POTENZIAMENTO IN SEDE DEL SISTEMA
AUTOSTRADALE E TANGENZIALE DI BOLOGNA

"PASSANTE DI BOLOGNA"

PROGETTO DEFINITIVO

RELAZIONE IMPATTO ACUSTICO ESERCIZIO

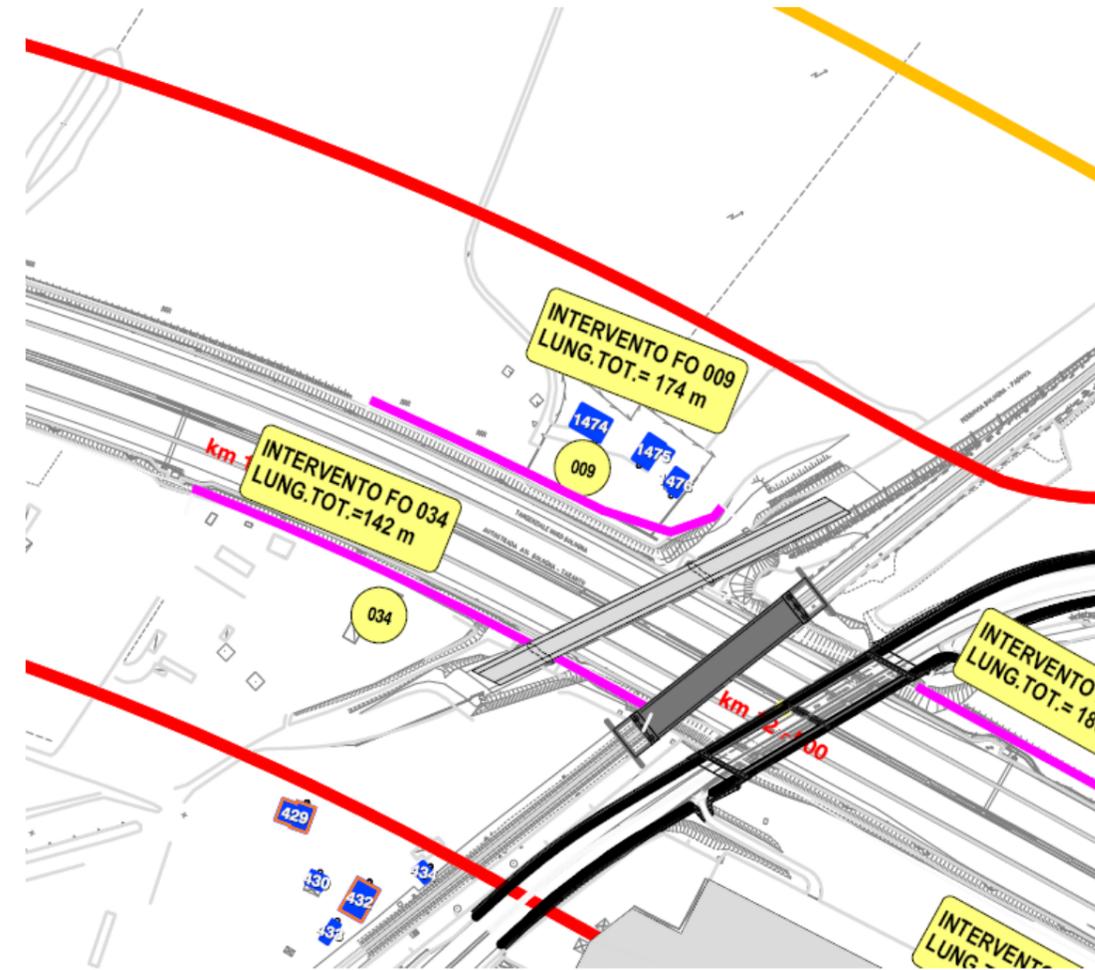
Prescrizione A7 -2-A	
Oggetto	<p>...</p> <p>Si richiede di verificare la necessità di ottimizzare le opere di mitigazione acustica in corrispondenza dei seguenti ricettori:</p> <p>- n. 429, 432 e 434 (innalzando le barriere FO034 e FO036);</p> <p>...</p>
Risoluzione	<p>•Si conferma che, a seguito degli approfondimenti e dei nuovi rilievi celerimetrici, si è proceduto a ottimizzare le barriere FO034 e la FO036 in corrispondenza del cavalcavia della linea ferroviaria dell'Alta Velocità. Ciò consente di migliorare significativamente la protezione acustica per i ricettori posti a tergo delle due (n. 429, 432 e 434), con un miglioramento medio ottenuto pari a circa 3 dBA e riuscendo a garantire il rispetto dei limiti esterni per l'edificio 434.</p>
Elaborati di Riferimento	PAC0001-PAC0017

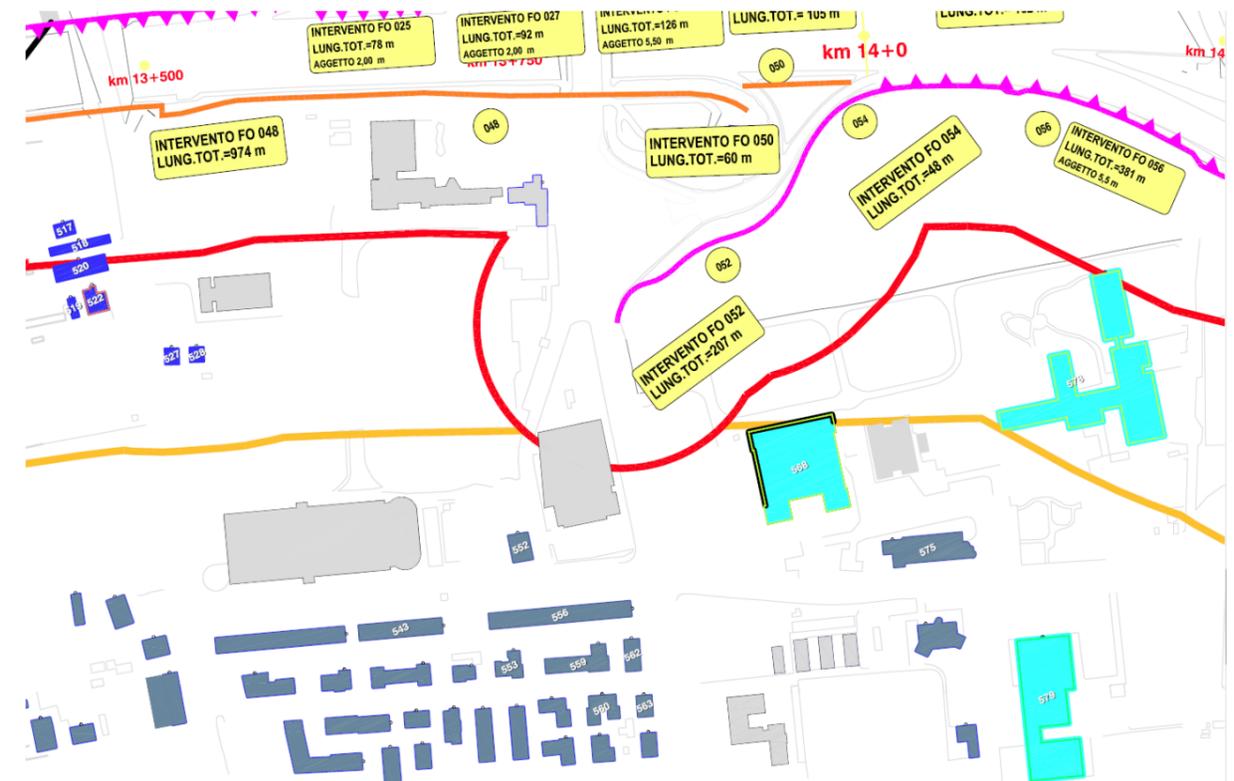
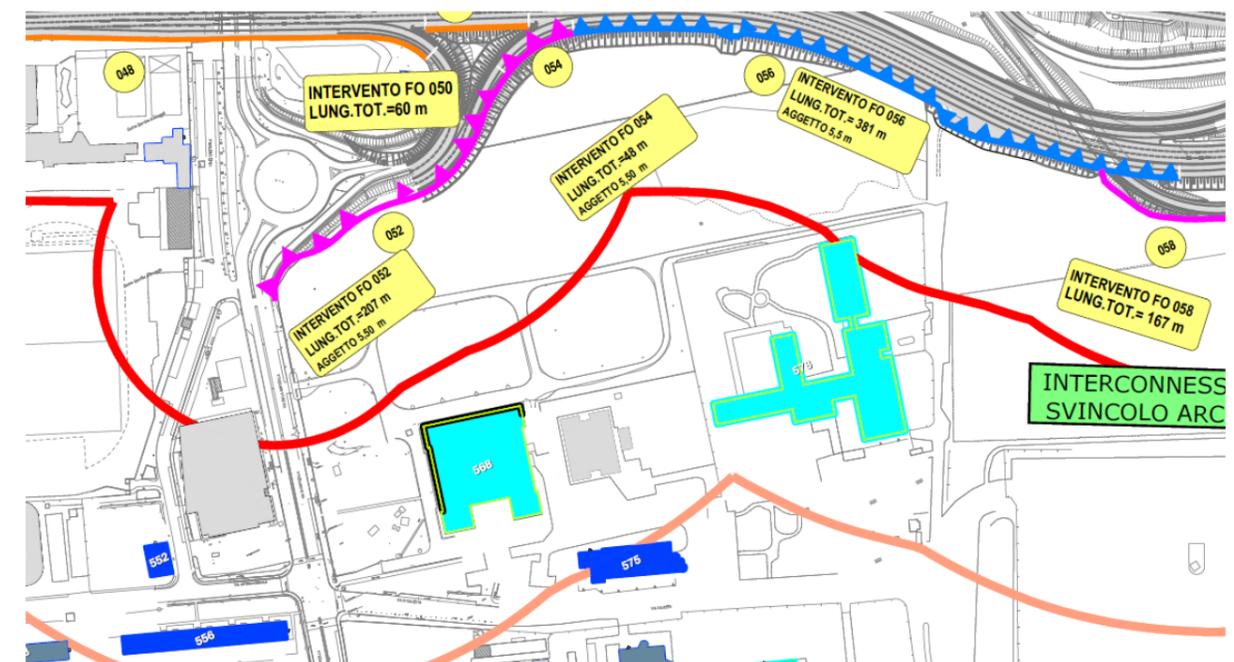
Prescrizione A7 -2-B	
Oggetto	<p>...</p> <p>Si richiede di verificare la necessità di ottimizzare le opere di mitigazione acustica in corrispondenza dei seguenti ricettori:</p> <ul style="list-style-type: none"> n. 568, 578 e 579 (prevedendo l'aggetto sulla FO052 o, in alternativa, l'innalzamento delle barriere FO048 e FO050). <p>....</p>
Risoluzione	<p>Si tratta di 3 ricettori sensibili per i quali le barriere erano già state incrementate in fase di integrazione VIA.</p> <p>Si è proceduto ad integrare nel presente progetto la seconda ipotesi di potenziamento delle mitigazioni prevista dalla prescrizione (aggetto di 5,5m su FO052 (207 m) e FO054 (48m); innalzamento FO056 a 8 metri (+1,5m)) per un totale di aggiuntivi 1975m².</p> <p>Gli interventi in progetto generano un miglioramento medio superiore a 5dBA rispetto allo stato attuale.</p> <p>Anche con tale scenario mitigativo tuttavia non si riesce a garantire il rispetto dei limiti in facciata per tutti gli edifici segnalati.</p> <p>Si conferma che il rispetto dei limiti interni è comunque garantito</p>

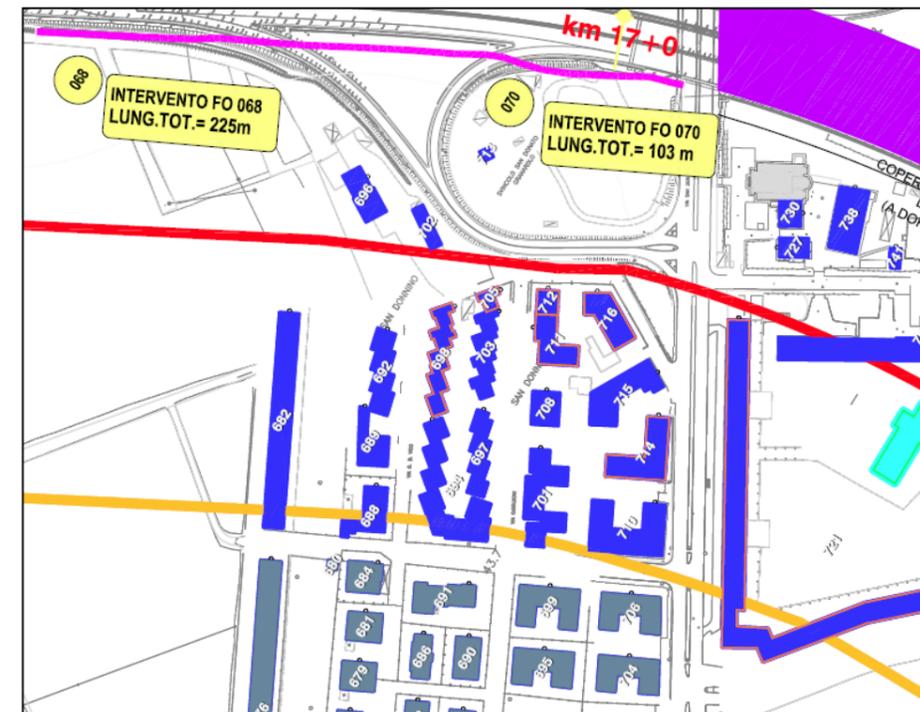
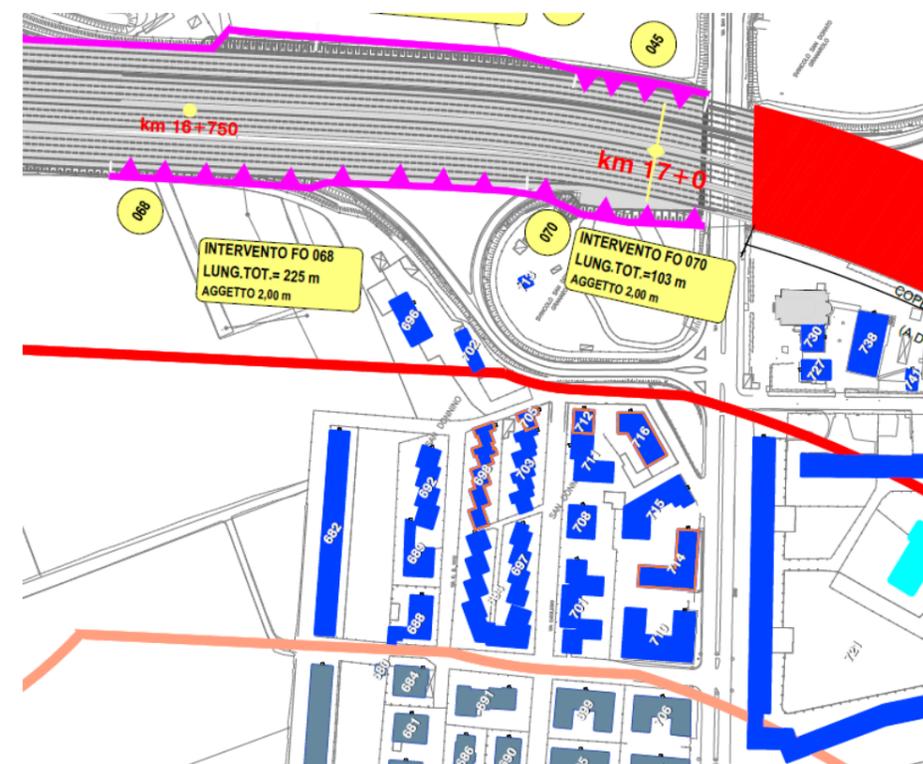
Prescrizione A7 -2-C	
Oggetto	<p>...</p> <p>Si richiede di verificare la necessità di ottimizzare le opere di mitigazione acustica in corrispondenza dei seguenti ricettori:</p> <ul style="list-style-type: none"> n. 698, 712 e (715) 716 (prevedendo l'aggetto sulla FO070). <p>....</p>
Risoluzione	<p>Si è proceduto ad integrare nel presente progetto l'ulteriore potenziamento delle mitigazioni acustiche richiesto (aggiunta di sbraccio di 2 metri alle FO068 (L=225m) e FO070 (L=103m) per un totale di aggiuntivi circa 656 m²).</p> <p>Gli interventi in progetto generano un miglioramento medio per i ricettori segnalati di circa 8 dBA rispetto allo stato attuale. Anche con tale scenario mitigativo non si riesce a garantire per tutti gli edifici segnalati il rispetto dei limiti in facciata.</p> <p>Il rispetto dei limiti interni è già garantito con le mitigazioni in progetto.</p>
Elaborati di Riferimento	PAC0001-PAC0017

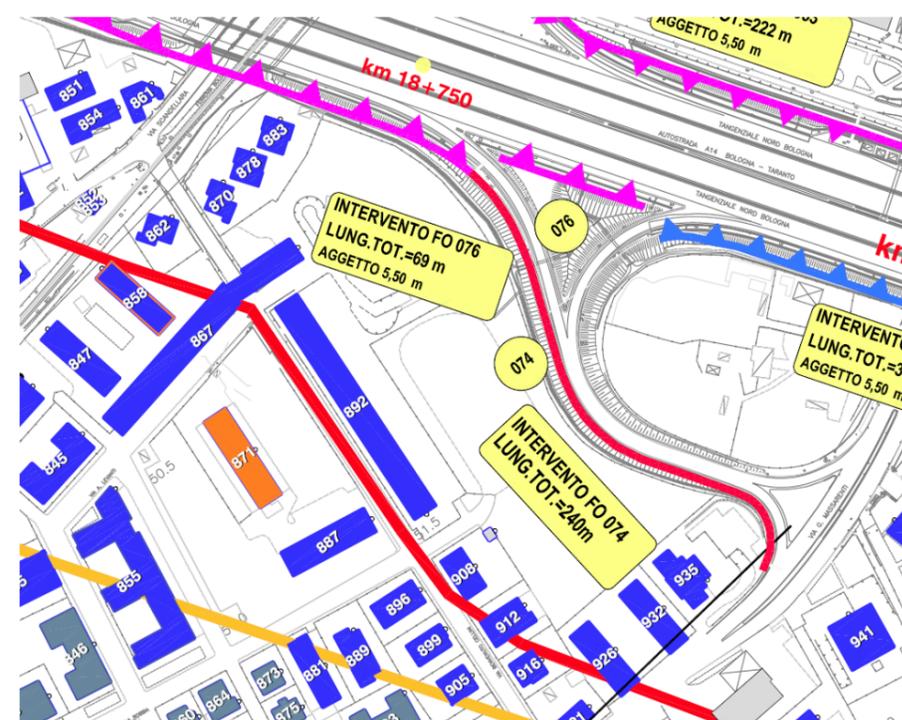
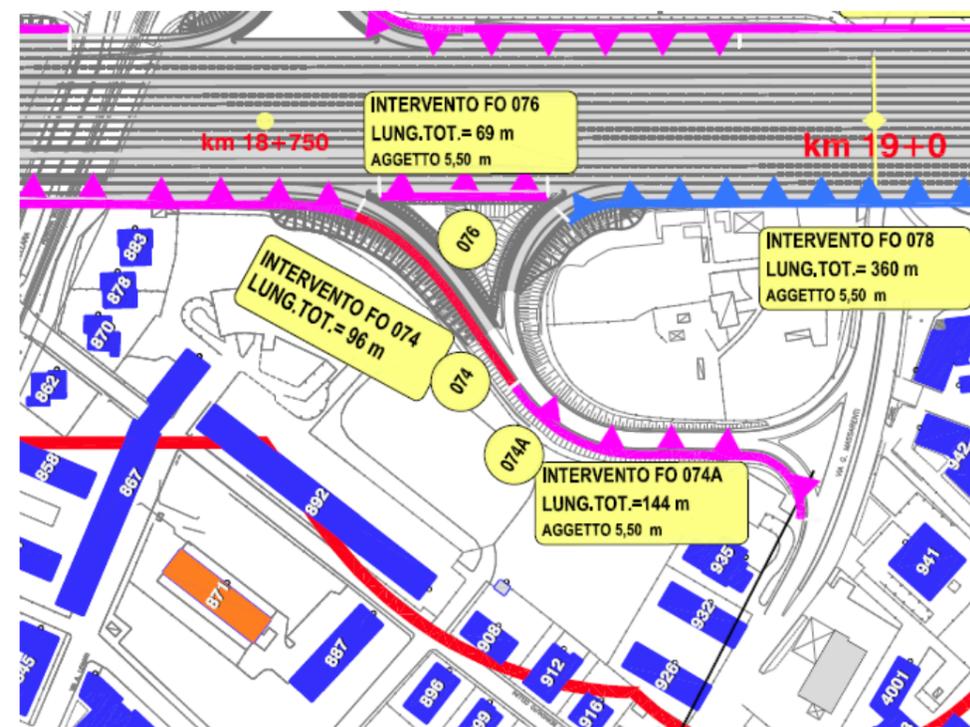
Prescrizione A7 -2-D	
Oggetto	<p>...</p> <p>Si richiede di verificare la necessità di ottimizzare le opere di mitigazione acustica in corrispondenza dei seguenti ricettori:</p> <ul style="list-style-type: none"> n. 892 (prolungamento della FO076 sullo svincolo). <p>...</p>
Risoluzione	<p>Si è proceduto ad integrare nel presente progetto l'incremento di mitigazioni richieste (innalzamento della FO074 a 6,5 metri e sbraccio di 5.5m per un totale di aggiuntivo di 1440 m²).</p> <p>Gli interventi in progetto generano, rispetto allo stato attuale, un miglioramento medio pari a circa 3 dBA per il ricettore segnalato .</p>
Elaborati di Riferimento	PAC0001-PAC0017

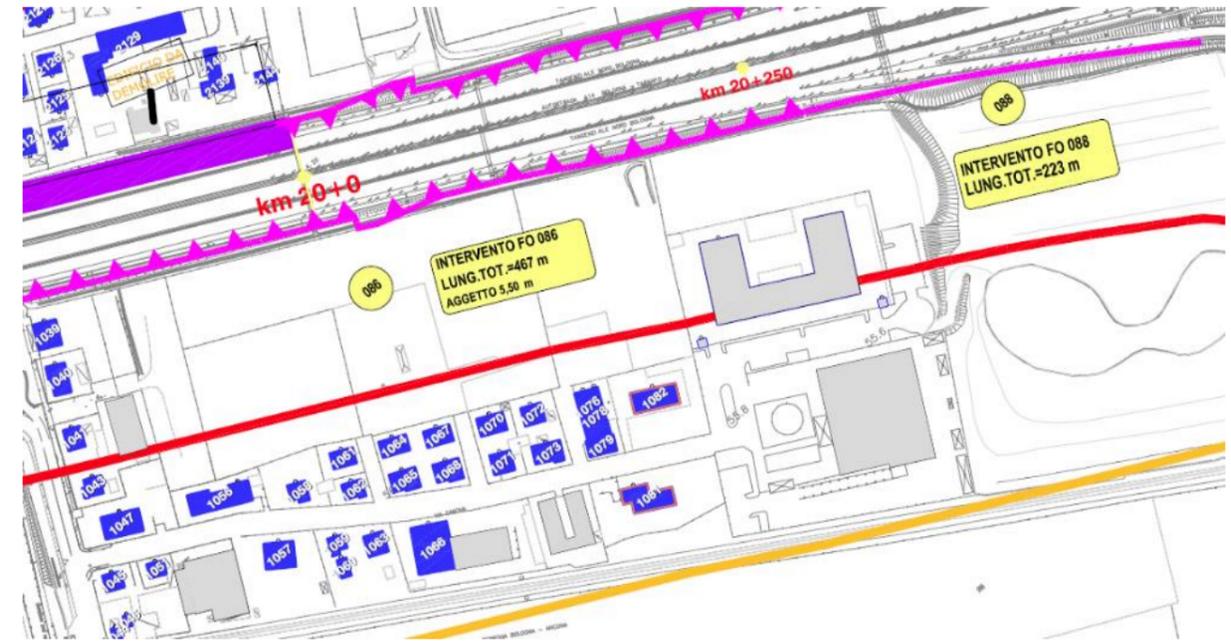
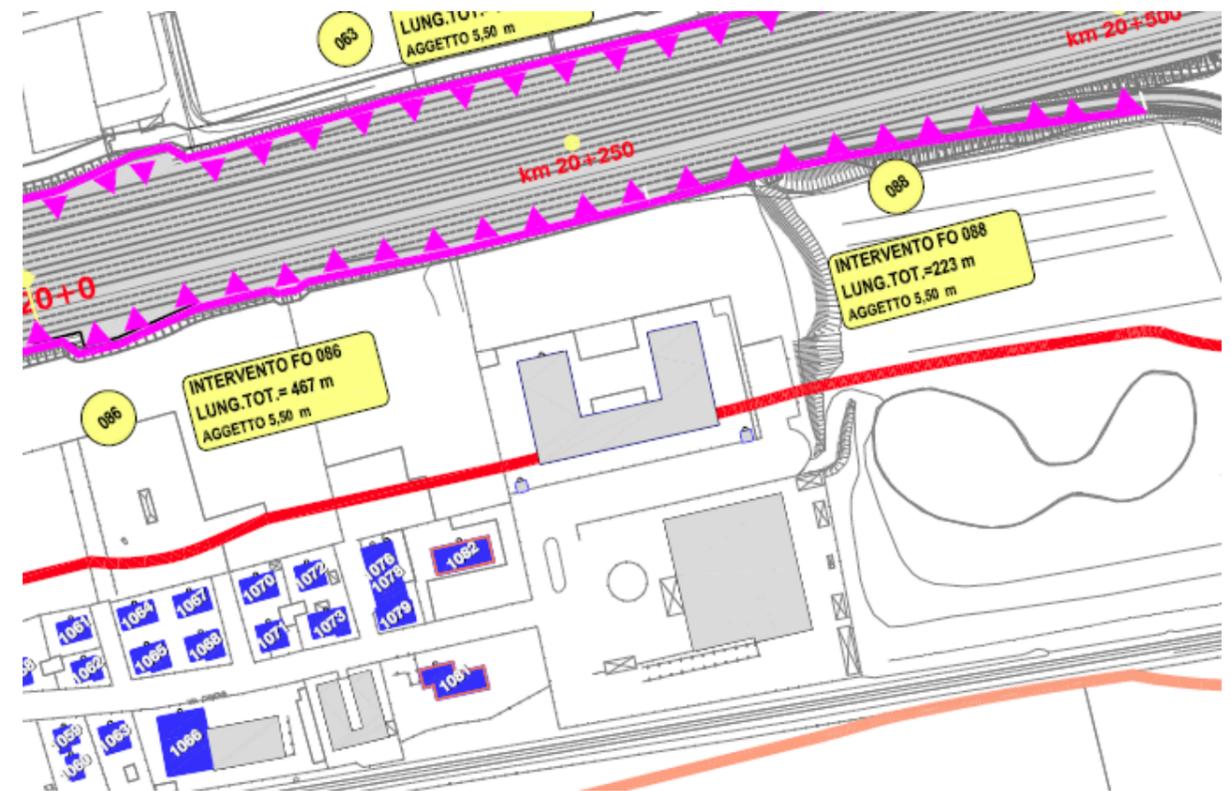
Prescrizione A7 -2-E	
Oggetto	<p>...</p> <p>Si richiede di verificare la necessità di ottimizzare le opere di mitigazione acustica in corrispondenza dei seguenti ricettori:.</p> <ul style="list-style-type: none"> n. 1081 e 1082 (prolungando l'estensione dell'aggetto della barriera FO086 o innalzando la stessa). <p>...</p>
Risoluzione	<p>Si è proceduto ad integrare nel presente progetto il potenziamento delle mitigazioni acustiche richiesto (aggiunta dell'aggetto di 5,5m sulla barriera FO088 per un totale di 1227 m²).</p> <p>Gli interventi in progetto generano, rispetto allo stato attuale, un miglioramento medio pari a circa 1 dBA per i ricettori segnalati.</p>
Elaborati di Riferimento	PAC0001-PAC0017

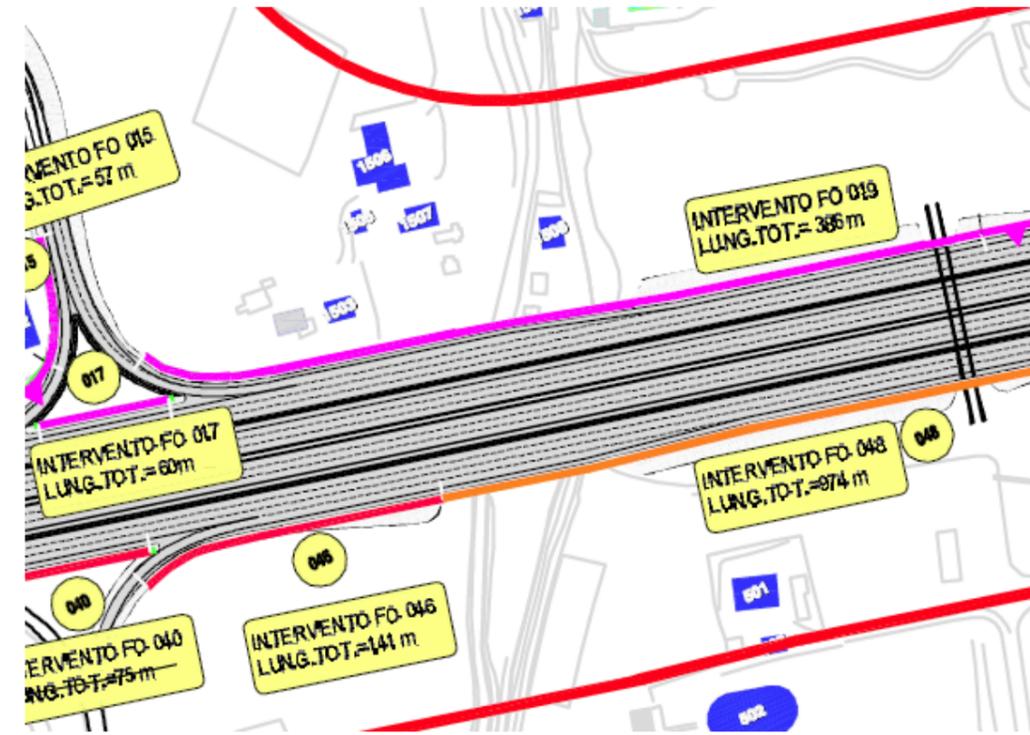
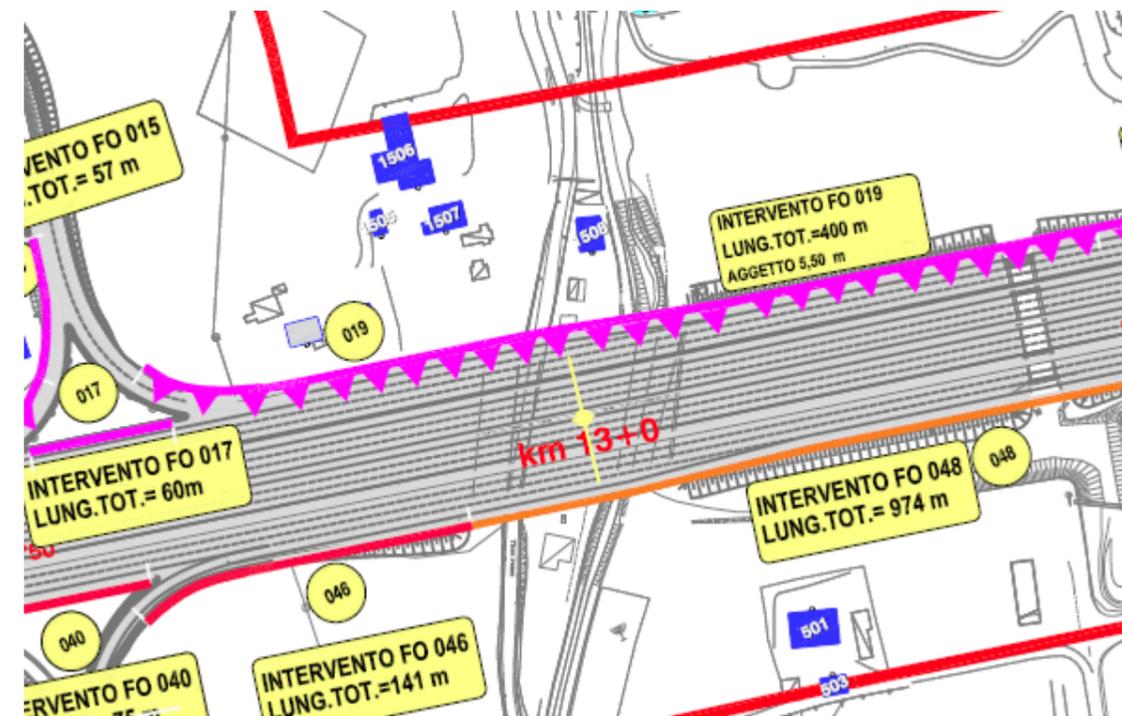
Prescrizione A7 -2-F	
Oggetto	<p>...</p> <p>Si richiede di verificare la necessità di ottimizzare le opere di mitigazione acustica in corrispondenza dei seguenti ricettori:</p> <ul style="list-style-type: none"> n. 1512, 1513 e 1514 (prevedendo l'aggetto sulla barriera FO019). <p>...</p>
Risoluzione	<p>Si è proceduto ad integrare nel presente progetto l'ulteriore potenziamento delle mitigazioni (aggetto di 5,5m su FO019 - avente lunghezza di 386 m - per un totale di aggiuntivi 2123m²).</p> <p>Gli interventi in progetto generano, rispetto allo stato attuale, un miglioramento medio superiore a 8 dBA.</p> <p>Il rispetto dei limiti interni è garantito con le mitigazioni in progetto.</p>
Elaborati di Riferimento	PAC0001-PAC0017
